Keuringsverslag van een elektrische laagspanning- en zeer lage spanningsinstallatie

NIET CONFORM

Straatnaam Weggevoerdenstraat
Huisnummer 12
Busnummer 15
Postcode 3500
Gemeente HASSELT
Land België

Controlebezoek van een oude huishoudelijke elektrische installatie van een wooneenheid bij verkoop op vraag van de verkoper volgens (KB 08/09/2019) - AREI Boek 1- 8.4.2. en 8.2.1. en 4.2.4.3.

Afbeelding schakel- en verdeelbord:

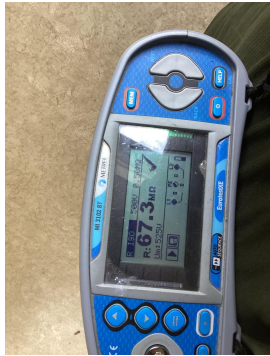
- I1.01 Eéndraadschema van de installatie is niet aanwezig. (Boek 1 Afdeling 2.12 - 2.13 en 3.1.2)
- I1.03 Situatieschema van de installatie is niet aanwezig. (Boek 1 Afdeling 2.12 - 2.13 en 3.1.2)
- I6.01 De differentieelschakelaar aan het begin van de huishoudelijke installatie is niet verzegelbaar. (Boek 1 Onderafdeling 4.2.4.3.)
- N16 De elektrische installatie staat niet onder spanning. De goede werking van de differentieelschakelaars kon niet getest worden.
- N34 Deze installatie dateert van voor '81, er werd rekening gehouden met de afwijkende beschikkingen vermeld in Boek 1 Afdeling 8.2.1.
- nota/note 27 Het EAN-nummer kon ons niet meegedeeld worden tijdens onze rondgang.

nota/note 12: De elektrische installatie staat niet onder spanning. De goede werking van de differentieels kon niet getest worden.
